令和4年1月18日（火曜日）午前9時から開催しました第10回委員会では、施設計画、外構計画、防災面の考え方、中間答申（案）について説明し、委員からご意見を伺いました。

建物内部のレイアウトについて、第9回委員会の意見を踏まえて、B案をベースに修正を行いました。修正したレイアウト案や全体的な施設計画について検討を行いました。

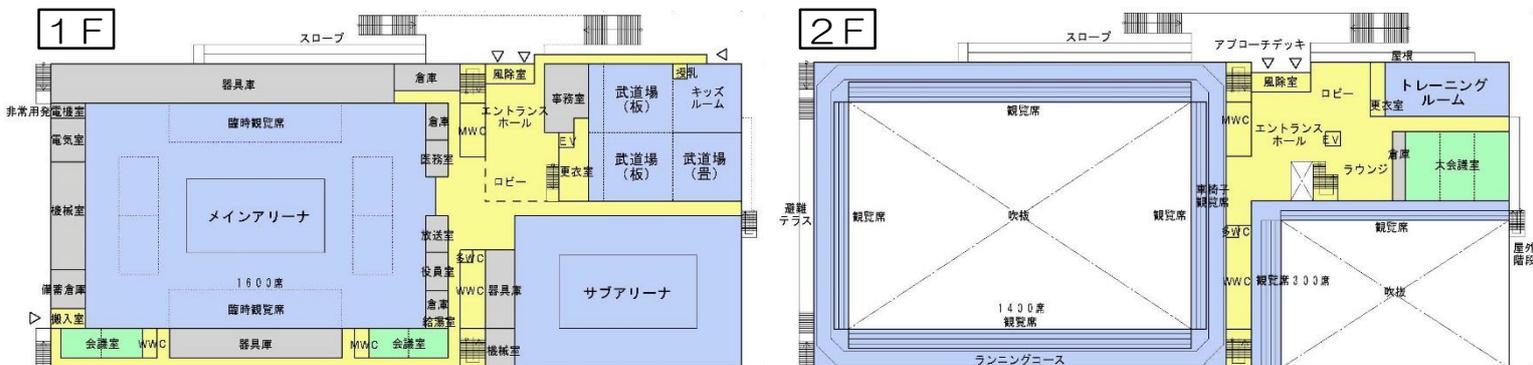
- ✓ 土足エリアと上履きエリアの境が明確に分かるような工夫が必要。
- ✓ キッズルームを目的に来た親子に対して、スポーツに関する教室やイベントを案内することで、体育館の利用促進に繋がると考えられる。
- ✓ 電気設備の計画において、カーボンニュートラルに配慮して、太陽光発電などの自然エネルギーを積極的に取り入れることができると良い。
